ACTA No. 3

FECHA: 26 de octubre de 2020

Isabel Lopera (Evaluadora Líder - Geotecnista de la Subdirección de Proyectos del VASB) convoca a reunión con el fin de presentar inquietudes técnicas del proyecto denominado “OBRAS PARA LA ESTABILIDAD GEOTÉCNICA Y DE MITIGACIÓN DE AMENAZA POR PROCESOS DE REMOCIÓN EN MASA EN EL TALUD DE INFLUENCIA DEL CANAL NUEVO LIBARÉ EN EL SECTOR EL CARBONERO, ADEMÁS DE LAS OBRAS COMPLEMENTARIAS EN LOS SECTORES CONEXOS.PEREIRA, RISARALDA” para que sean solucionadas por los formuladores (Aguas y Aguas de Pereira).

ANEXO 1

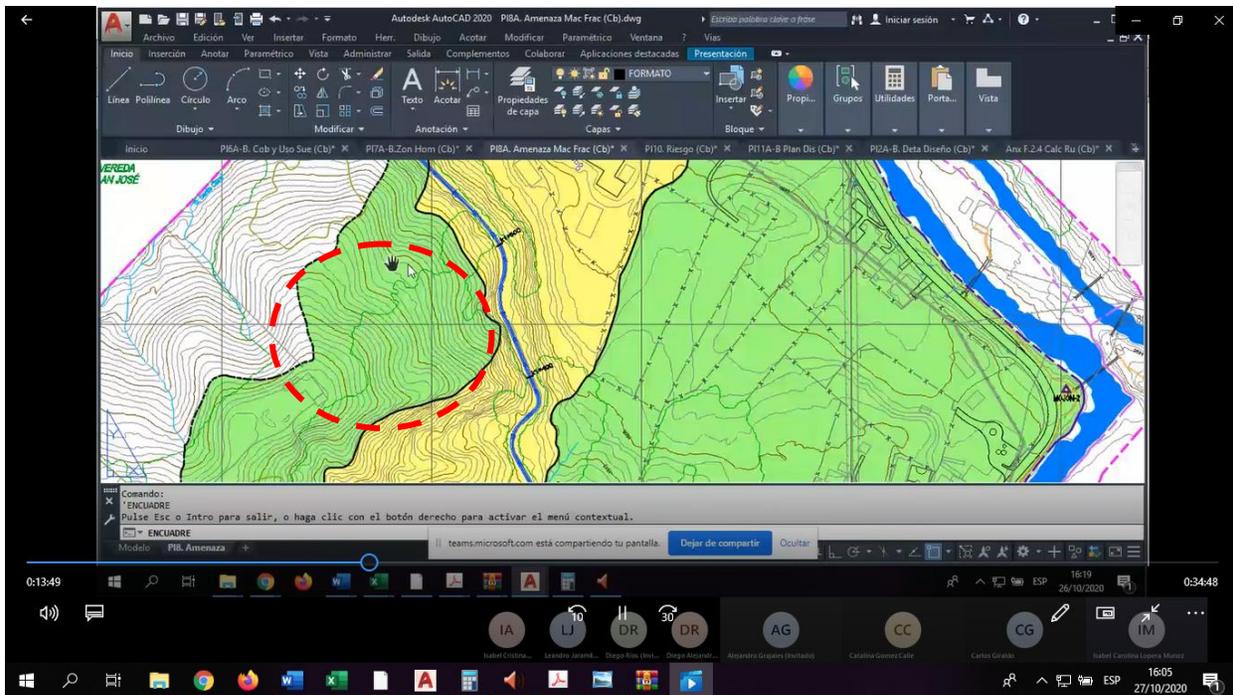
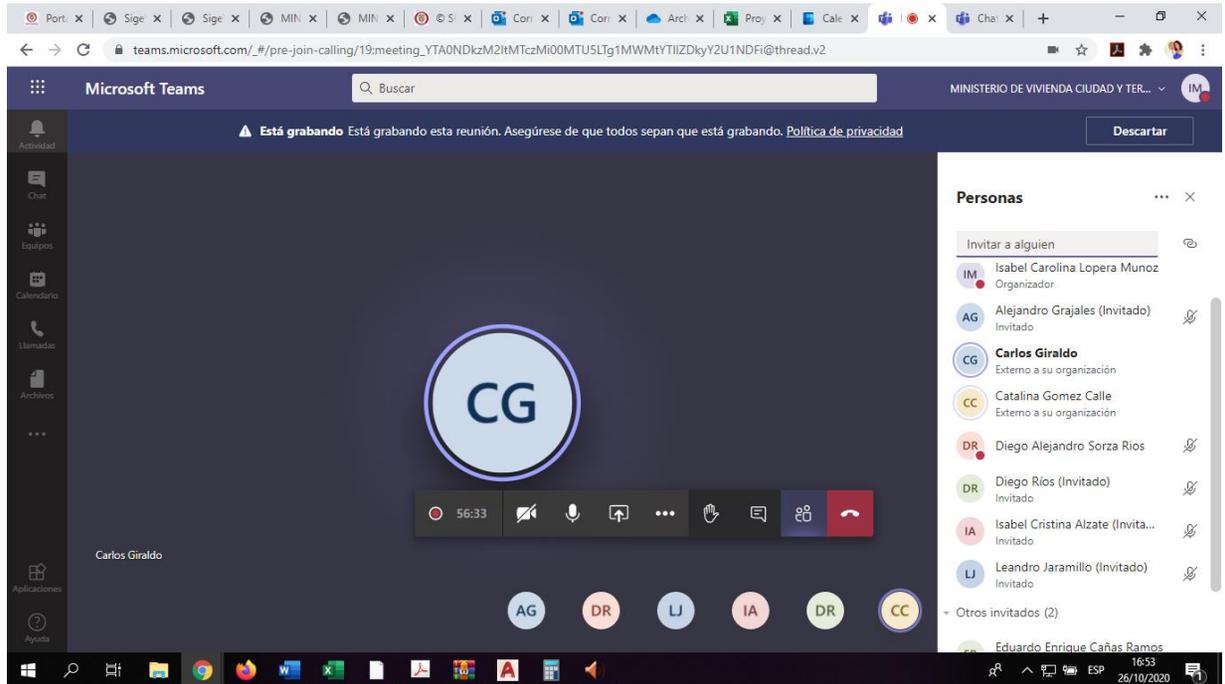
La ingeniera Lopera menciona además que se presentan mapas de riesgos actuales y para dentro de 50 años, pero no es claro por qué se hace intervención en “zonas de amenaza baja” con drenes superficiales. El Ingeniero Ríos menciona que dicho plano no es el actualizado porque con los eventos de deslizamiento que ha habido posteriores a la realización del plano (año 2016).

Zona señalada en círculo rojo corresponde con plano de 2016 con zona de amenaza baja y que corresponde con zona por intervenir con drenes superficiales
